COMITÉ TÉCNICO DE PATRIMONIO N°16

CARTAGENA DE INDIAS 18 DE AGOSTO DEL 2022

COMITÉ TÉCNICO DE PATRIMONIO HISTORICO Y CULTURAL**Cartagena de Indias****ACTA No. 16****No Paginas Total: 145**

Finalidad de la Intervencion

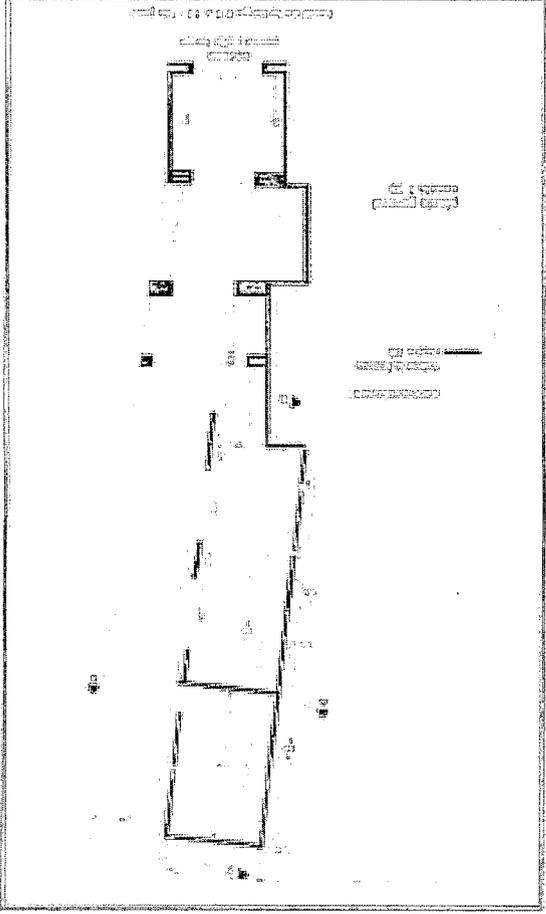
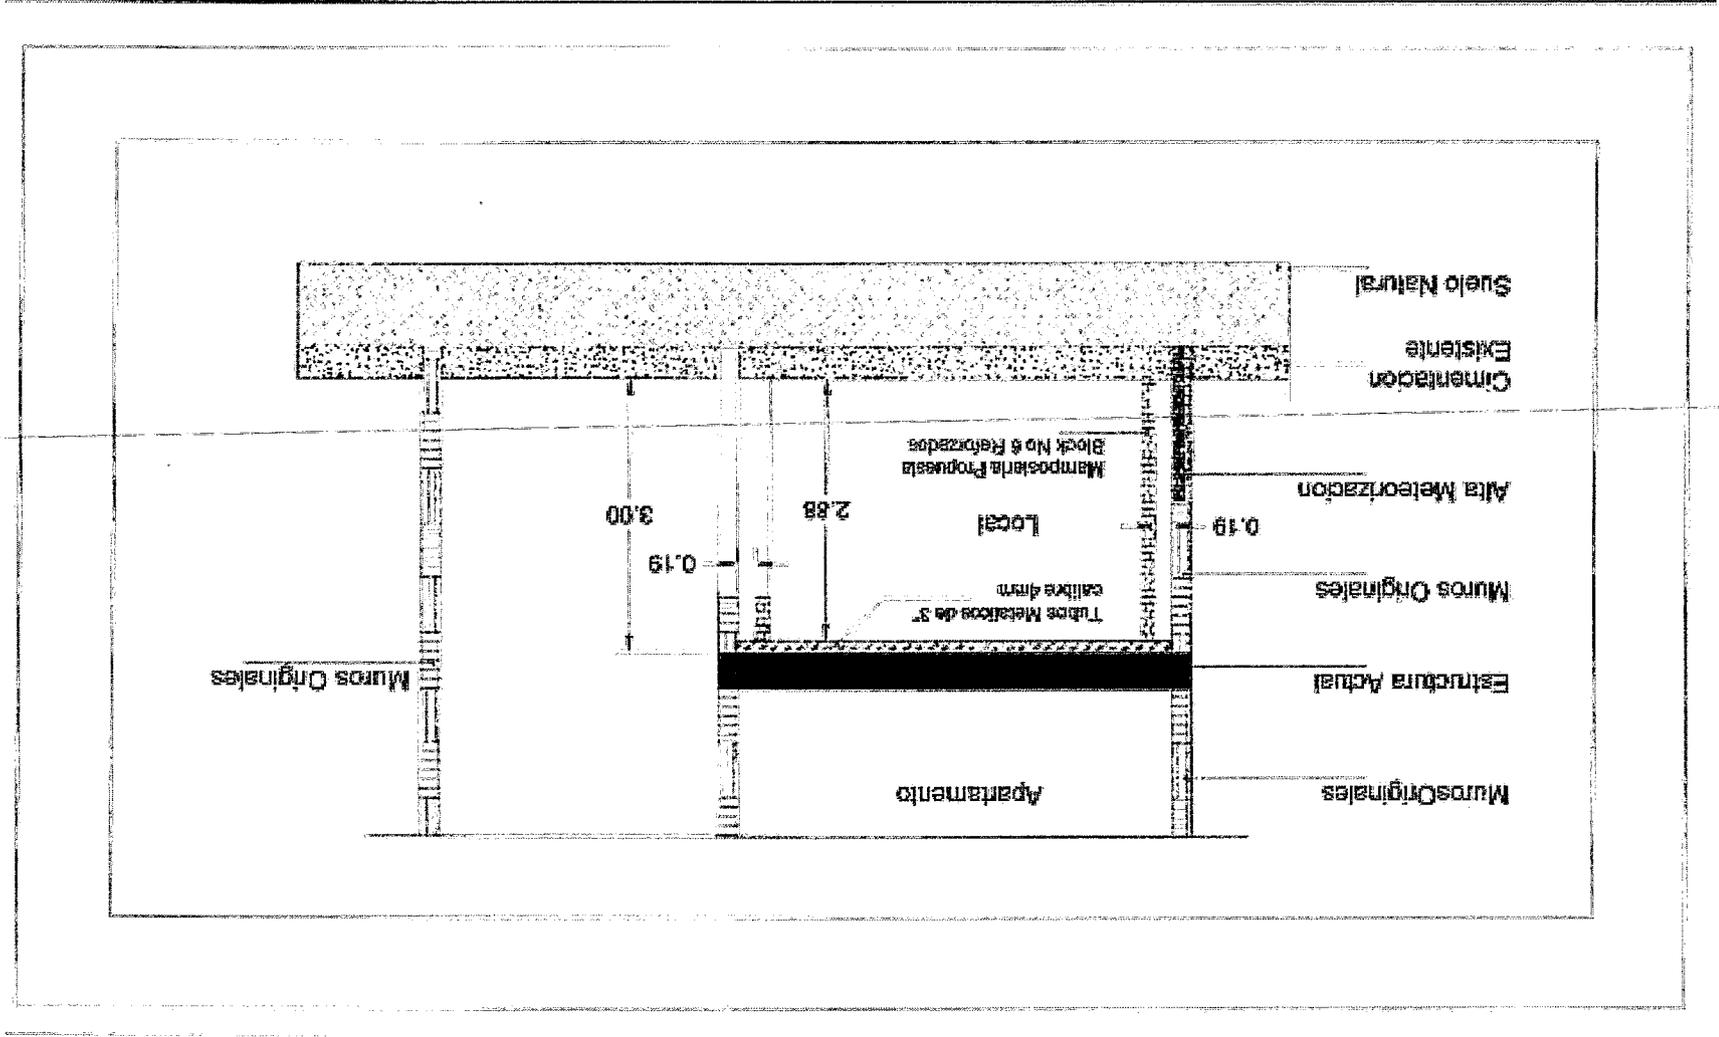
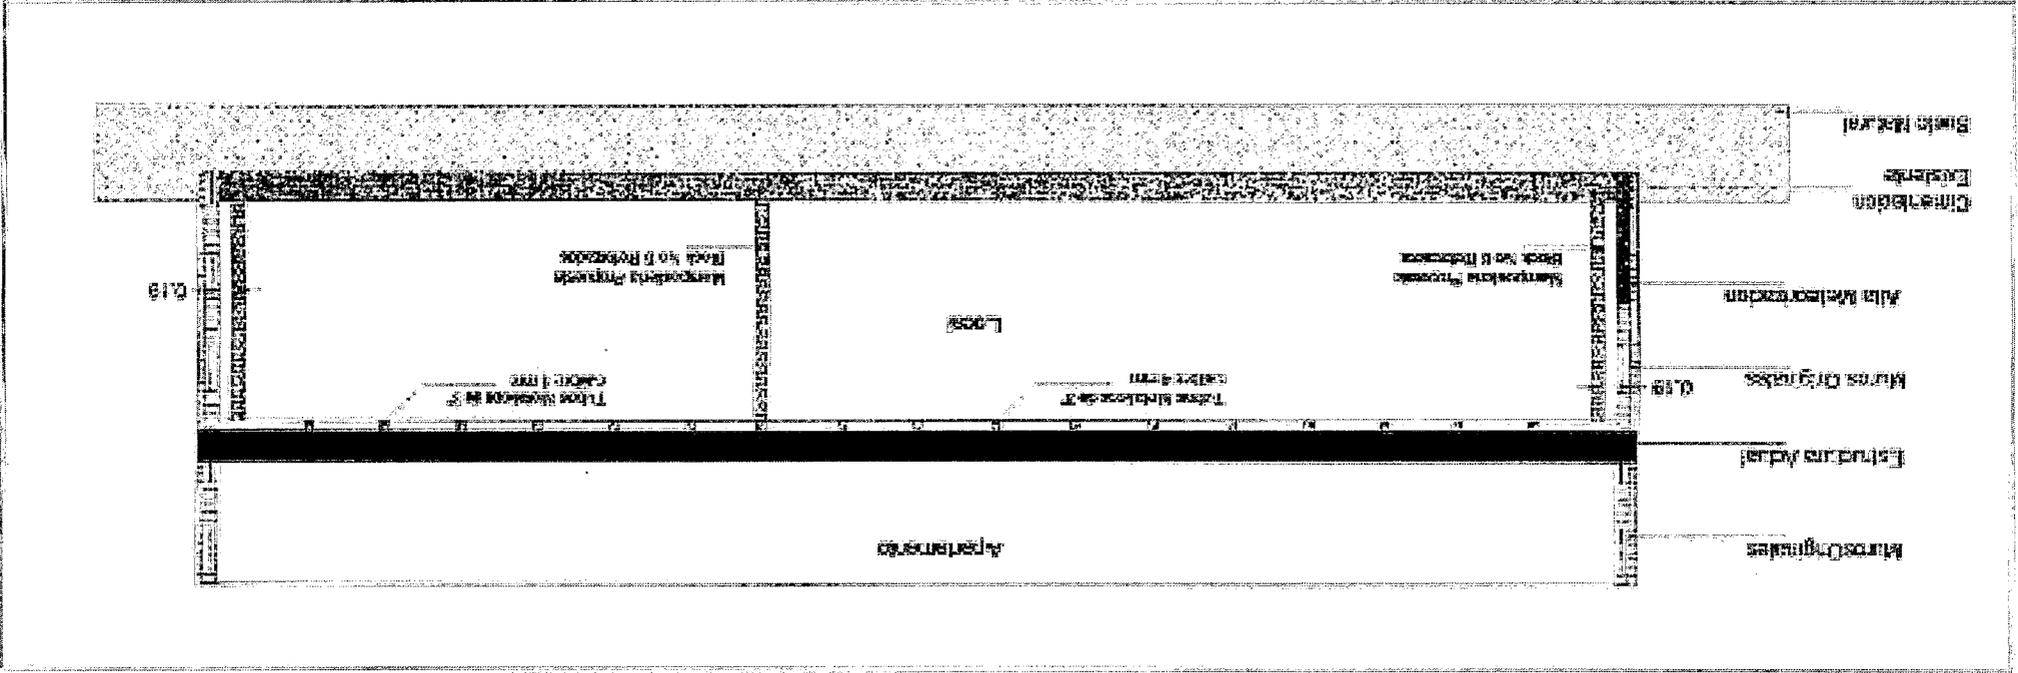
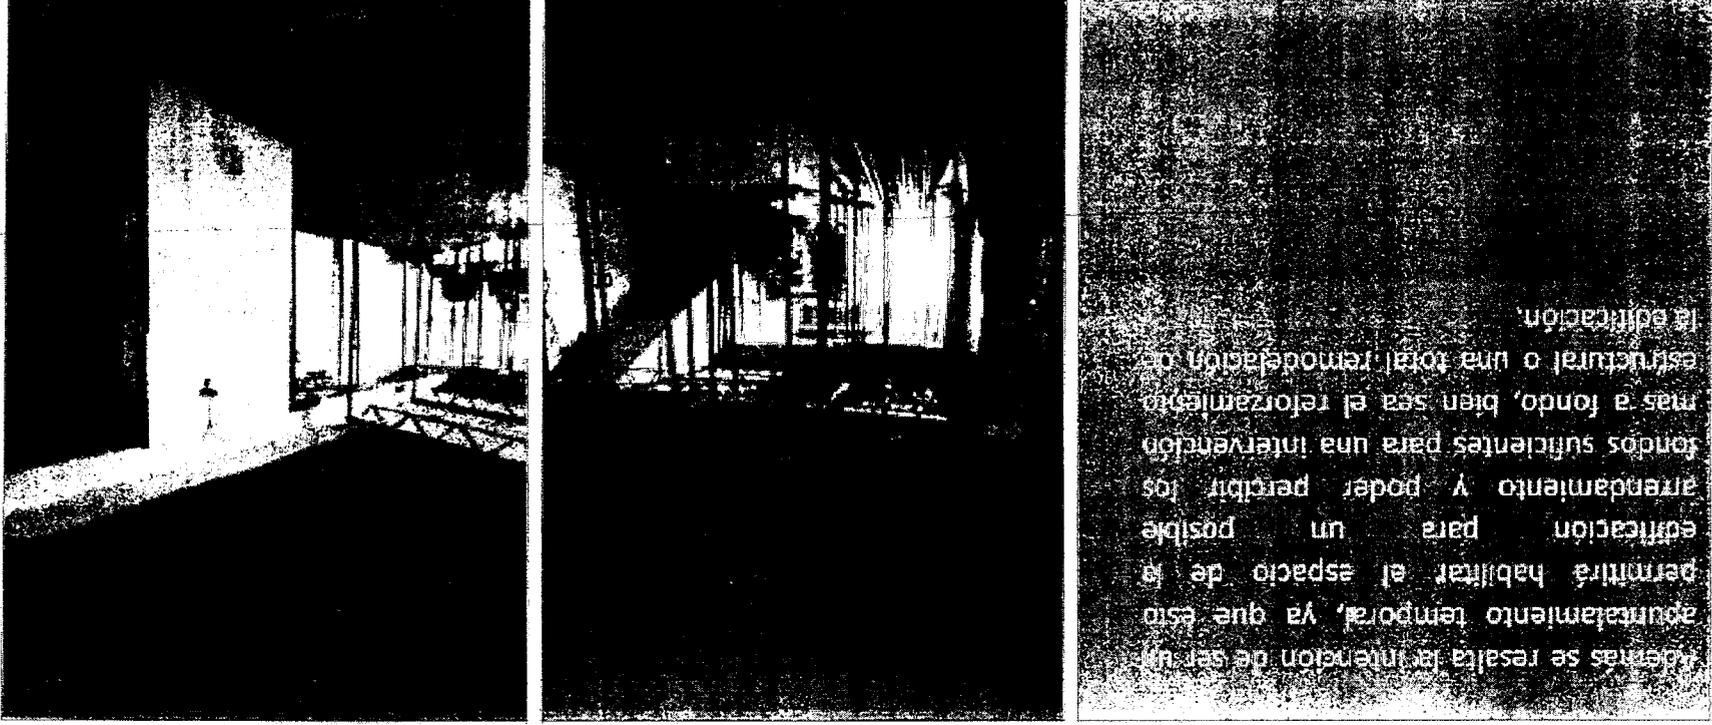
Se recomienda la asesoría de un ingeniero estructural con experiencia en edificaciones patrimoniales, debido a que la solución planteada no es la apropiada. Los muros propuestos no permiten la respiración de los muros coloniales.

FACHADA PROPOSTA - IPCC

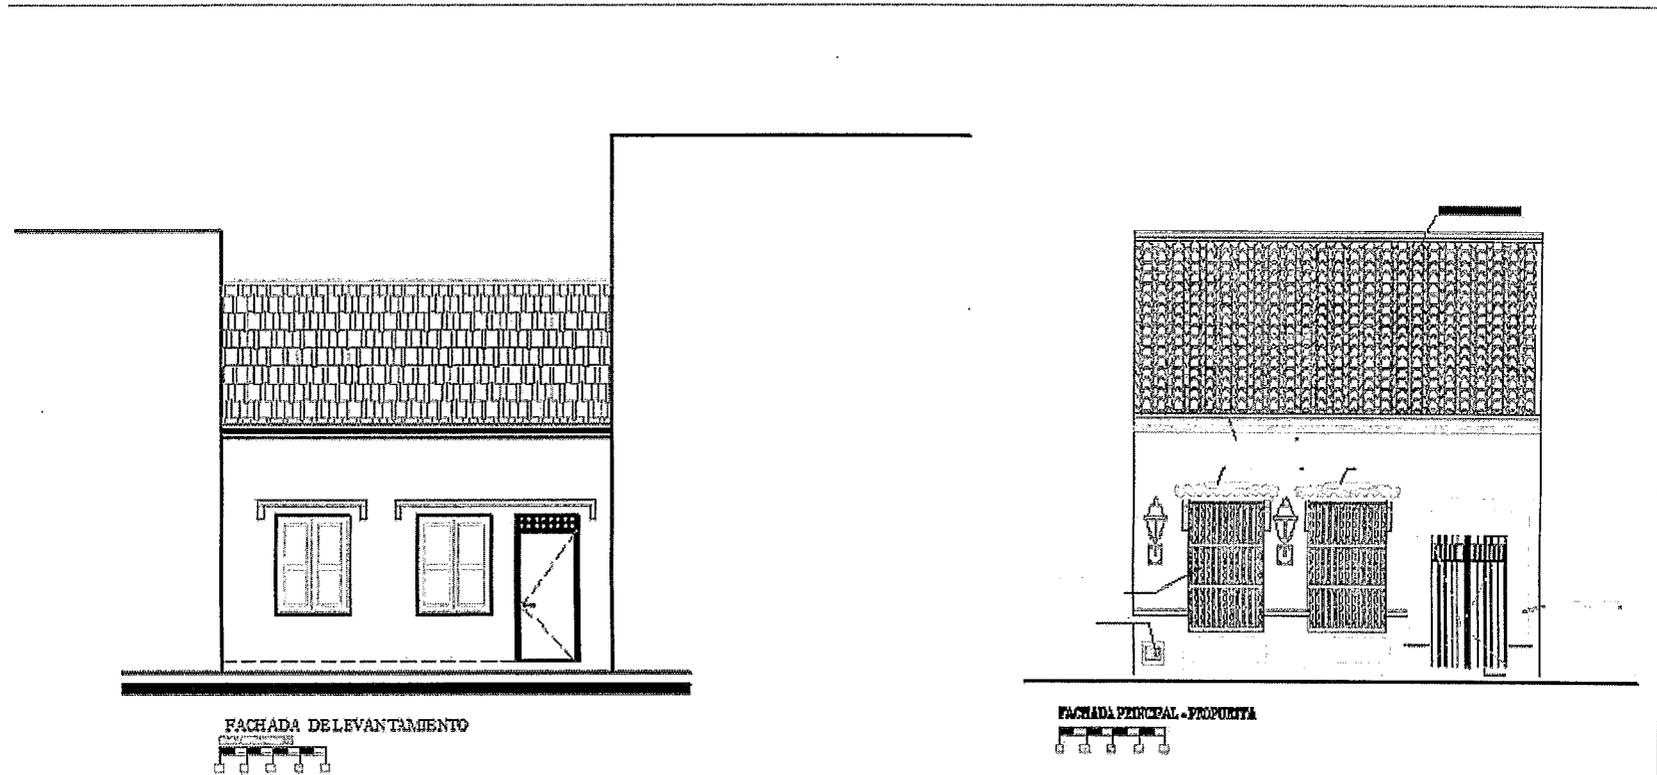
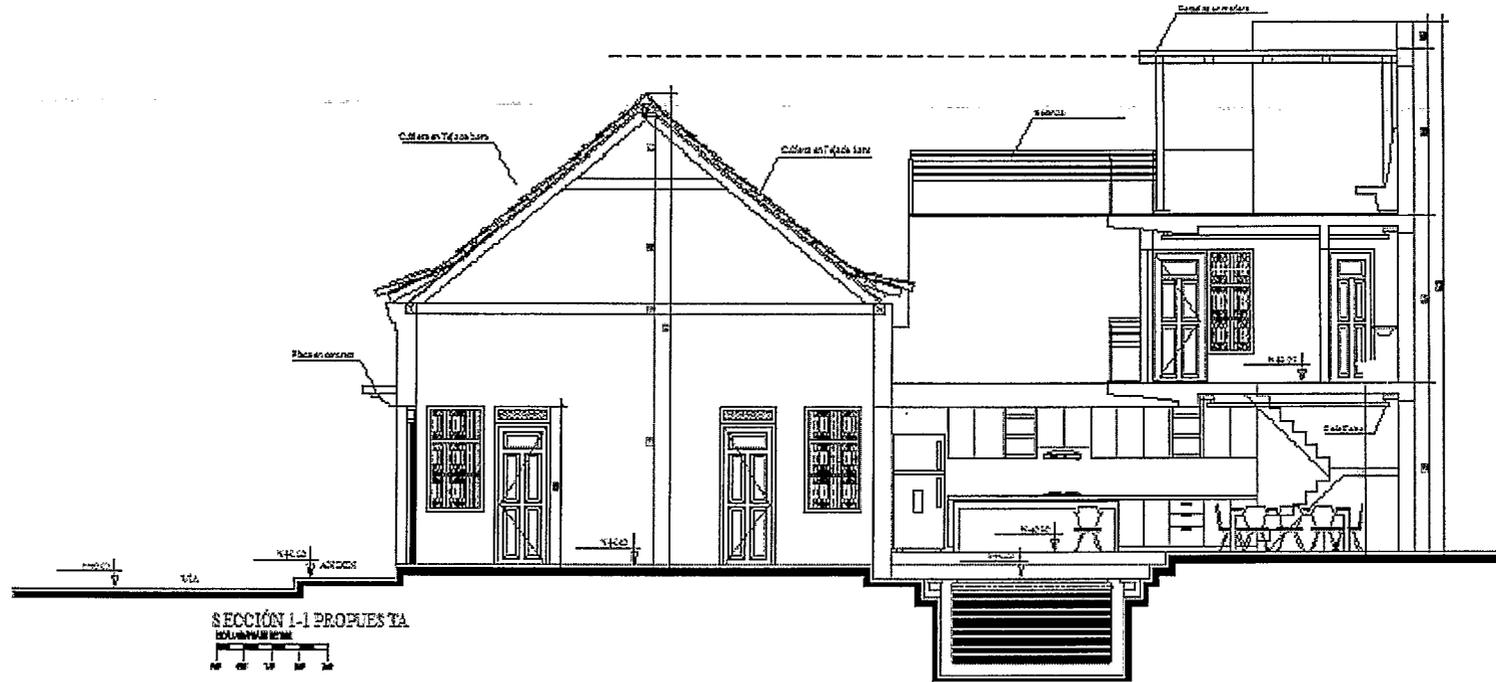
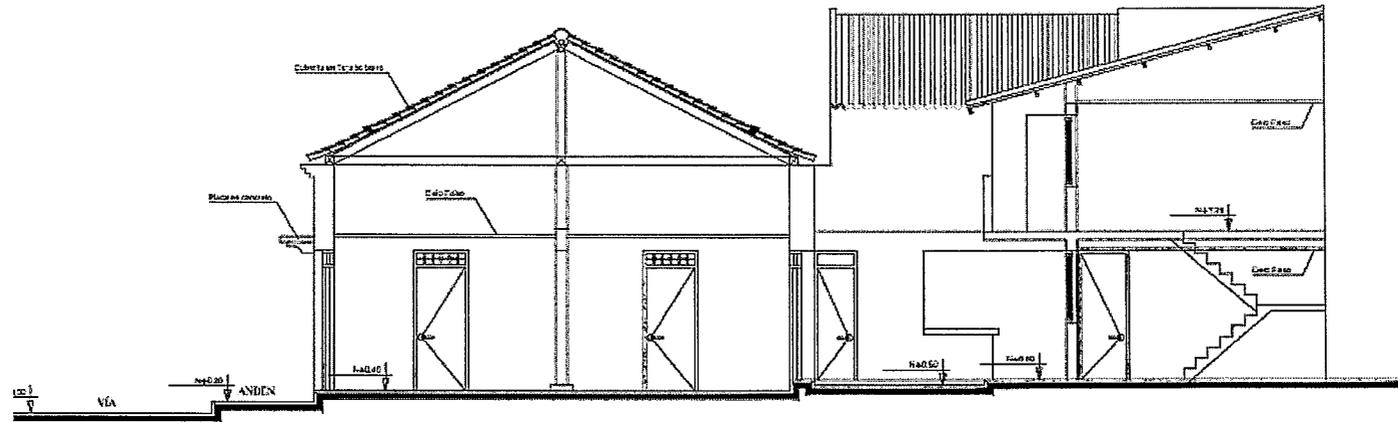
- Se aprecia una sobre elevación de alturas a nivel de la fachada principal.
- El corte longitudinal no es claro, ya que parece una construcción en tercer nivel, no una azotea cubierta con pérgolas, por tanto debe corregir el corte.
- Presentar el cuadro comparativo de áreas existentes y áreas propuestas, certificando las áreas construidas actualmente con documentos legales (certificado de tradición y libertad o impuesto predial).
